Mission régionale d'autorité environnementale
ÎLE-DE-FRANCE

**Avis délégué
sur le projet de construction d'un
ensemble immobilier, situé au 5-19 avenue de la
Division Leclerc et au 2-6 rue de Verdun
Le Bourget (93)**

N° 009063/A P
du 21/01/2026

Illustration 3: Plan masse rez-de-chaussée (pièce PC2) - Bâtiments A (à gauche), B (au centre) et C (à droite)

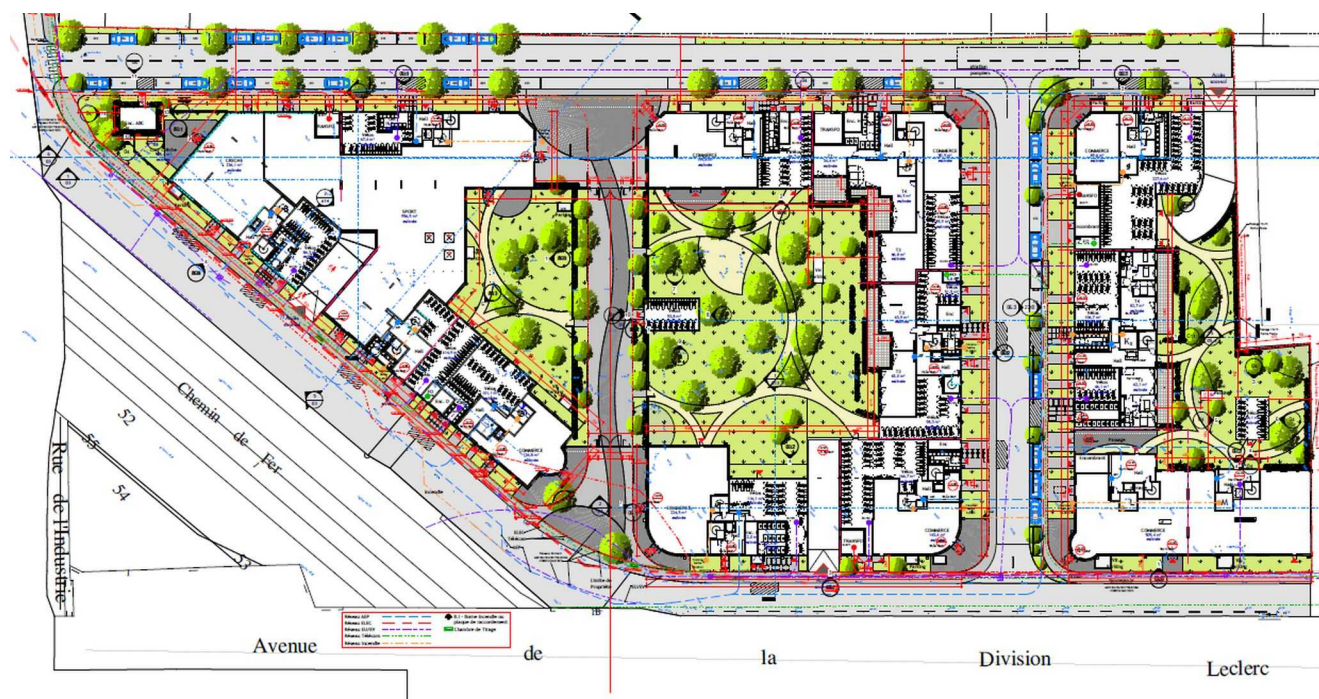
Si on se réfère au plan masse du rez-de-chaussée, faisant apparaître le projet de crèche dans la pointe du bâtiment A, la façade de la crèche côté rue de Verdun et la clôture de la cour de crèche s'implantent à environ 3 mètre du réseau électrique souterrain. Cette information n'est cependant pas vérifiable.

L'Autorité environnementale rappelle le principe de précaution à respecter s'agissant d'un établissement accueillant de jeunes enfants, et le cadre de l'instruction du 15 avril 2013 relative à l'urbanisme à proximité des lignes de transport d'électricité⁹ qui recommande aux collectivités d'éviter d'autoriser l'implantation de

nouveaux établissements sensibles (hôpitaux, maternités, établissements accueillant des enfants) dans les zones exposées « à un champ magnétique de plus de 1 μ T, cette valeur, appliquée en bordure de zone de prudence, apparaissant globalement compatible avec la valeur d'exposition permanente des occupants de bâtiments sensibles de 0,4 μ T proposée par l'avis de l'ANSES ».

(6) L'Autorité environnementale recommande d'estimer, eu égard à la situation du tracé du réseau électrique souterrain vis-à-vis de l'implantation de la future crèche, la valeur d'exposition aux champs magnétiques en bordure d'implantation en vue d'éviter toute implantation susceptible d'exposer de manière permanente de jeunes enfants à un champ magnétique supérieur à 0,4 μ T à l'intérieur de la crèche.

Illustration 5: Schéma de l'OAP Quartier Bienvenue - Gare (Le Bourget) du PLUi de Paris Terres d'Envol

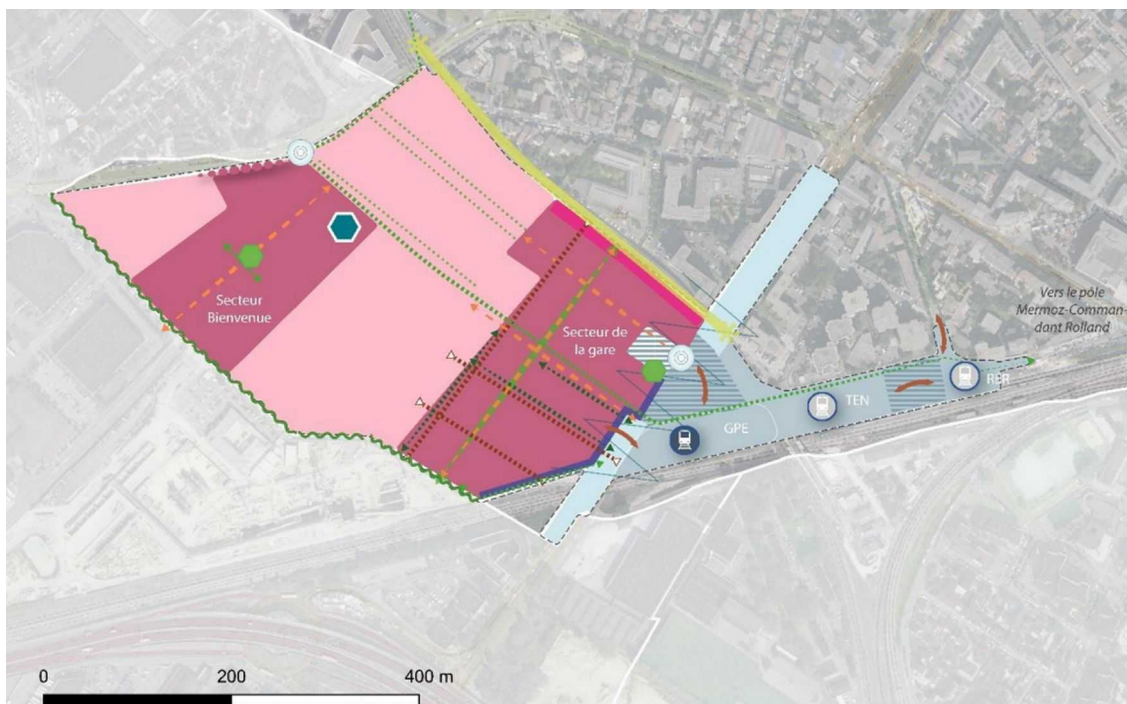
Pour l'Autorité environnementale, en l'absence de précisions sur le phasage des opérations visant la mutation globale du secteur de la Gare, il n'est pas garanti que les futurs habitants ne subiront pas des nuisances plus ou moins durables à cause des travaux successifs, et avec des services et possibilités de déplacement limitées et dissuasives. Cette situation potentielle n'est ni évaluée, ni prise en compte dans l'étude d'impact.

En outre, au-delà de la nécessité de prendre en compte un périmètre de projet élargi, les effets cumulés du projet avec ceux d'autres projets nécessitent d'être analysés a minima à l'échelle du secteur de la Gare visé au sein de l'OAP Quartier Bienvenue – Gare (Le Bourget). Des compléments doivent être apportés en ce sens sur les différentes thématiques environnementales et concernant les enjeux identifiés dans le présent avis.

(1) L'Autorité environnementale recommande de soumettre à une évaluation environnementale unique l'ensemble des opérations prévues dans le secteur de la Gare tel que délimité au sein de l'OAP Quartier Bienvenue – Gare (Le Bourget) du plan local d'urbanisme intercommunal (PLUi) de l'établissement public territorial Paris Terres d'Envol, de présenter l'analyse de leurs effets cumulés afin de tenir compte de toutes les évolutions affectant la qualité de vie des futurs habitants, puis d'adapter en conséquence la prise des mesures pour éviter, réduire voire compenser les incidences négatives l'environnement et la santé humaine.

Illustration 7: Cartographie des réseaux exploités par Enedis (Enedis)

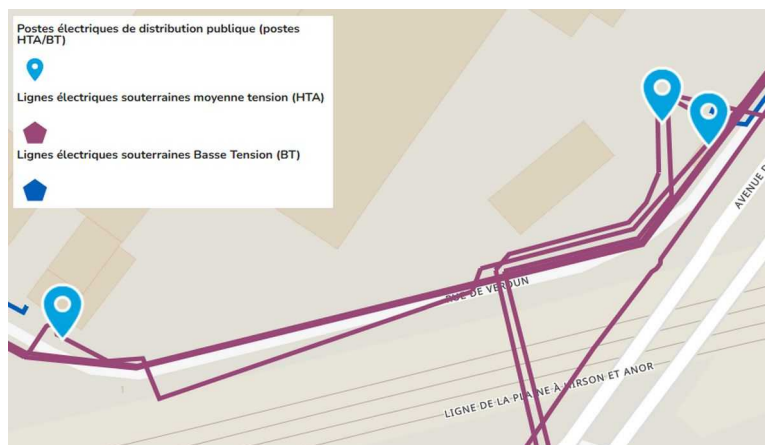
Selon l'étude d'impact (p. 98), de nombreux câbles souterrains de transport d'électricité en haute-tension et basse-tension sont répertoriés sous la chaussée de la rue de Verdun.
